# **Umweltverträglichkeitsprüfung**

## **Windkraft Simonsfeld AG; Windpark Unterstinkenbrunn**

#### **FACHLICHE AUSEINANDERSETZUNG MIT DEN EINGELANGTEN STELLUNGNAHMEN/EINWENDUNGEN**

Im Auftrag: Amt der NÖ Landesregierung, Abteilung Umwelt- und Anlagenrecht,  
UVP-Behörde, WST1-UG-80/029

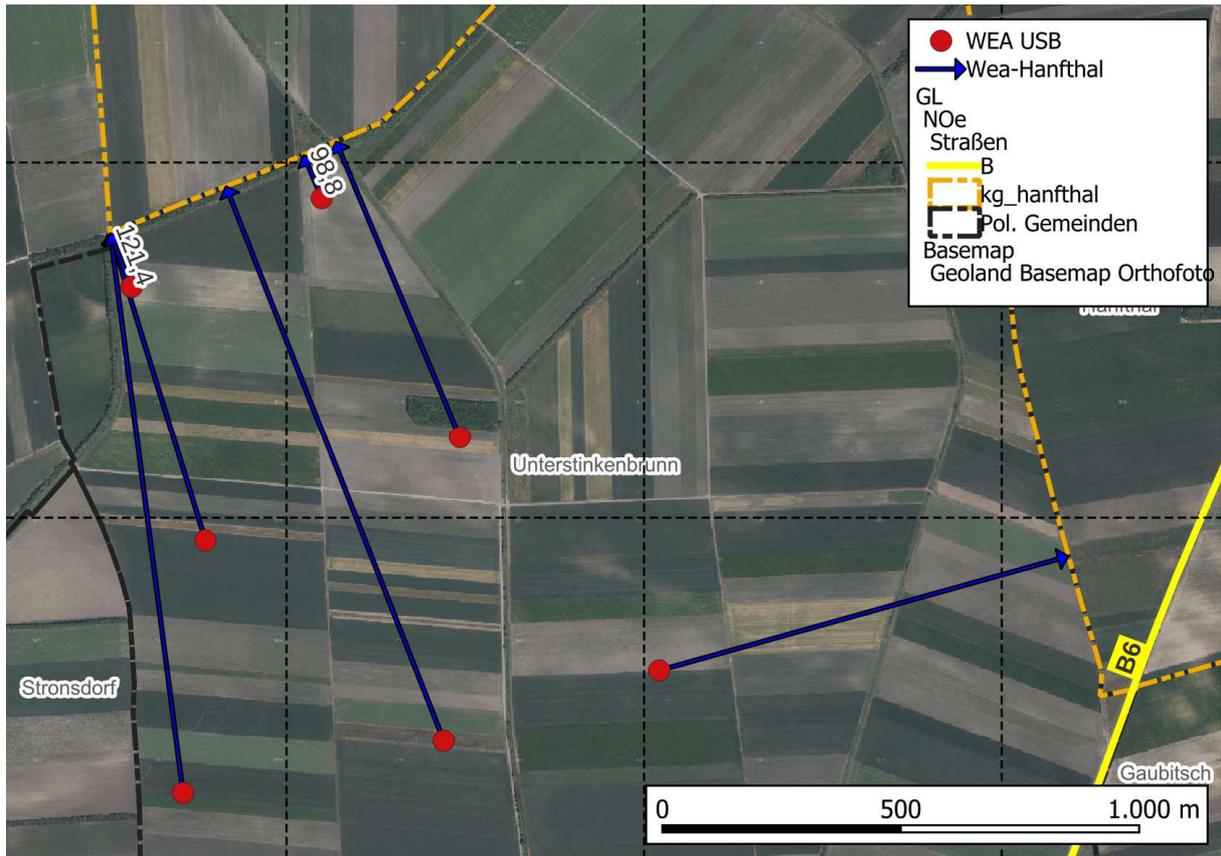
*2. Den kundgemachten Unterlagen sind keinerlei Schallmessungen bzw Schallwerte zu entnehmen, sodass für die auf dem Geiselbrechtshof wohnhaften Einschreiter unzumutbare Lärmbelästigungen durch die sieben 261 Meter hohen und sich mit bis zu 12,1 U/min drehenden Windenergieanlagen entstehen können. Dies insbesondere auch deshalb, weil der Geiselbrechtshof von der Landesstraße mehr als 3 Kilometer entfernt ist und eine ausgesprochene Ruhelage inmitten der landwirtschaftlichen Liegenschaften aufweist. Diesbezüglich wird eine unabhängige Lärmmessung sowohl der derzeitigen Umgebungslärsituation als auch insbesondere der projektierten Windenergieanlagen Vestas V172 — 7,2 MW beantragt. Bloße fiktive „Berechnungen“ solcher Lärmemissionen (Anm. Hier sind vermutlich Lärmimmissionen gemeint) reichen dazu nicht aus (VwGH 9.9.2015, ZI 2013/03/0120).*

In den kundgemachten Unterlagen sind die Ergebnisse von Schallmessungen enthalten, konkret finden sich die detaillierten Ergebnisse der Messungen gemäß ÖNORM S 5004 sowie der Auswertungen gemäß der Checkliste Schall im Anhang „Windpark Unterstinkenbrunn Schallmessbericht - Messung der ortsüblichen, windbedingten Schallimmissionen“, Zeichen MB-SI\_AN212089\_v1.1 der Einlage D02.03.00. Weitere Details sind im Auszug aus dem Messbericht (MB-SI\_AN212089\_v.1.1, (Seite 185 im pdf)) ersichtlich.

Diese Vorgehensweise führte zu strengeren Zielwerten als die Messungen 2013 geliefert hätten. Ergänzend wurden die Ergebnisse entsprechend dem Stand der Technik mit den Max-Werten des Hintergrundgeräusches der Checkliste Schall begrenzt. Diese Methodik ist aus fachlicher Sicht geeignet, die vorherrschende Umgebungssituation abzubilden. Eine Darstellung des berücksichtigten windbeeinflussten Hintergrundgeräusches findet sich auch im TGA, Tabelle 3, Seite 14)

Im konkreten Fall wurde die Immissionssituation vor Inbetriebnahme des gegenständlichen Projekts in geeigneter Weise ermittelt

Die zu erwartenden Immissionen wurden auf Grundlage von Herstellerangaben unter Berücksichtigung von dem Stand der Technik entsprechenden Ausbreitungsberechnungen ermittelt.

Die Beurteilung der Auswirkungen erfolgte unter Berücksichtigung der Checkliste Schall.

Eine Immissionsmessung nach Inbetriebnahme des Vorhabens ist auf Grund der zu erwartenden geringen Pegeldifferenz zwischen Vorbelastung und Gesamtmissionen nur bedingt sinnvoll. Es wird darauf hingewiesen, dass Emissionsmessungen in den Auflagenvorschlägen enthalten sind.

Abbildung: Abgrenzung Landschaftsteilräume im Untersuchungsraum (Nahwirkzone, Mittelwirkzone, Fernwirkzone) (Quelle: eigene Bearbeitung)

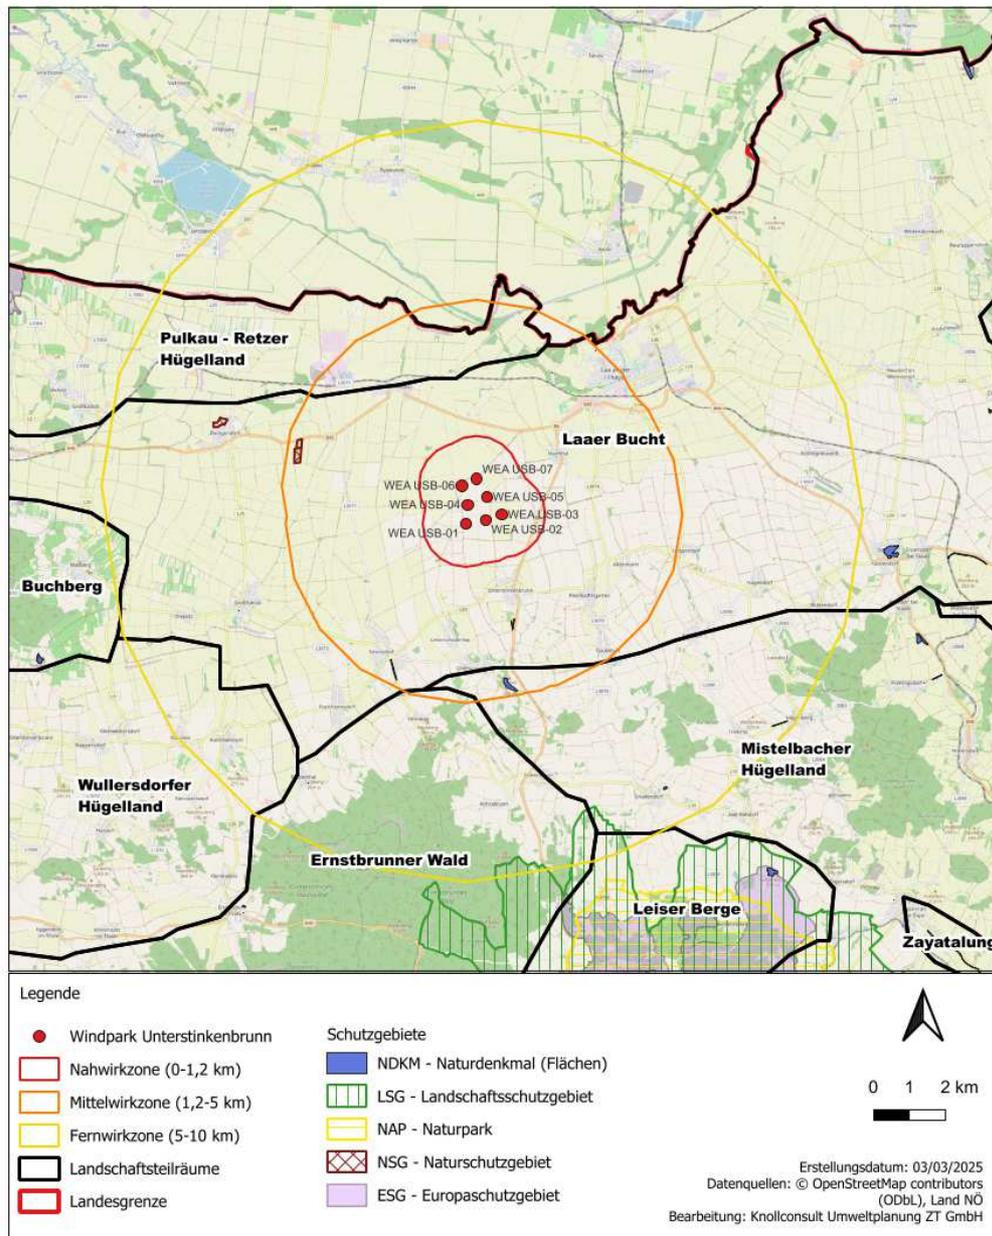
- Zerstörung des Landschaftsbildes im Hinblick auf den Tourismus durch diese 261m hohen Betontürme samt Rotorblättern mit damit verbundenen negativen Auswirkungen auf die Tourismusentwicklung

Es ist festzuhalten, dass die Errichtung von Windkraftanlagen grundsätzlich mit Veränderungen des Landschaftsbildes verbunden ist. Die Auswirkungen des Vorhabens auf das Landschaftsbild und den Erholungswert der Landschaft werden im UVP-Teilgutachten zum Fachbereich „Raumordnung, Landschafts- und Ortsbild“ eingehend geprüft. Die Bewertung der Auswirkungen auf den Tourismus ist nicht Teil des Fachbereichs „Raumordnung, Landschafts- und Ortsbild“.

Die sieben Windkraftanlagen sind im Landschaftsteilraum Laaer Bucht geplant.
